RELATÓRIO DE VISTORIA

Identificação: DFCR-RSM-RV-016-2025	Data da Vistoria: 23/04/2025
	Data do Relatório de Vistoria: 24/04/2025
Identificação do Contrato: CONTRATO SELT Nº 20/2021 – EDITAL CRI nº 0001/2020.	
Objeto do Contrato: concessão da infraestrutura de transporte do trecho da RSC-287, trecho Tabai – Santa Maria (km 28,03 ao km 232,54).	
Concessionária: Rota de Santa Maria – RSM.	
Assunto: vistoria técnica em campo.	
Referência: PROA nº 25/0400-0000447-8.

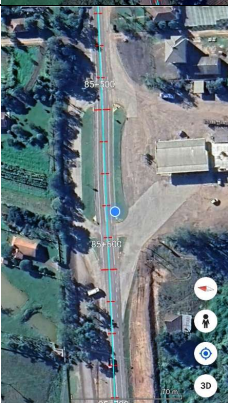
07			Abaulamento/ Depressão Item 3.1.1 do PER	039+740	Decrescente	72 horas
08			Panela Item 3.1.1 do PER	040+020	Crescente	24 horas
09			Dispositivo de Drenagem danificado Item 3.1.4 do PER	047+940	Crescente	72 horas

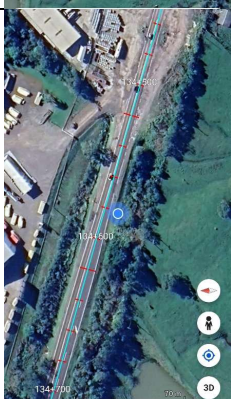
10			Abaulamento/ Depressão Item 3.1.1 do PER	050+640	Crescente	72 horas
11			Atenuador de Impacto Posicionado inadequadamente (junto ao solo) Item 3.1.2 do PER	053+680	Crescente	72 horas
12			Abaulamento/ Depressão Item 3.1.1 do PER	057+100	Decrescente	72 horas

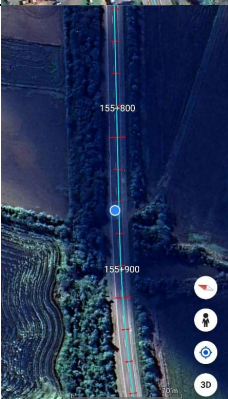
22			Abaulamento/ Depressão Item 3.1.1 do PER	134+580	Crescente	72 horas
23			Abaulamento/ Depressão Item 3.1.1 do PER	134+585	Crescente	72 horas
24			Abaulamento/ Depressão Item 3.1.1 do PER	134+900	Crescente	72 horas

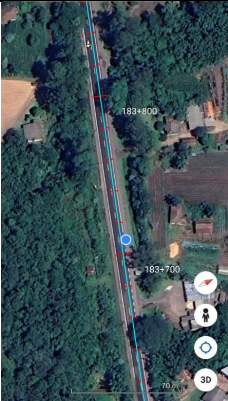
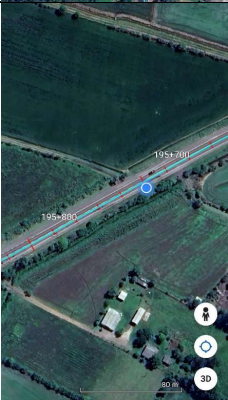
25			Abaulamento/ Depressão Item 3.1.1 do PER	134+980	Crescente	72 horas
26			Abaulamento/ Depressão Item 3.1.1 do PER	138+970	Decrescente	72 horas
27			Panela Item 3.1.1 do PER	155+840	Crescente	24 horas

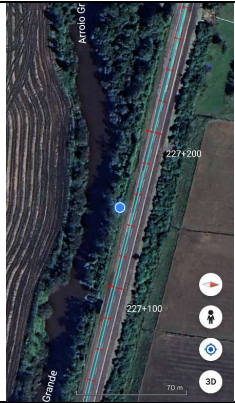
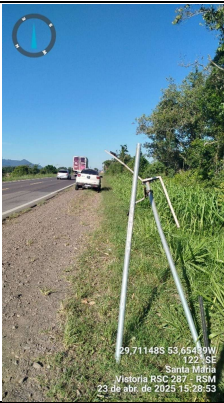
34			Exsudação com área superior a 1m ² Item 3.1.1 do PER	183+710	Decrescente	72 horas
35			Abaulamento/ Depressão Item 3.1.1 do PER	195+700	Decrescente	72 horas
36			Abaulamento/ Depressão Item 3.1.1 do PER	196+770	Decrescente	72 horas
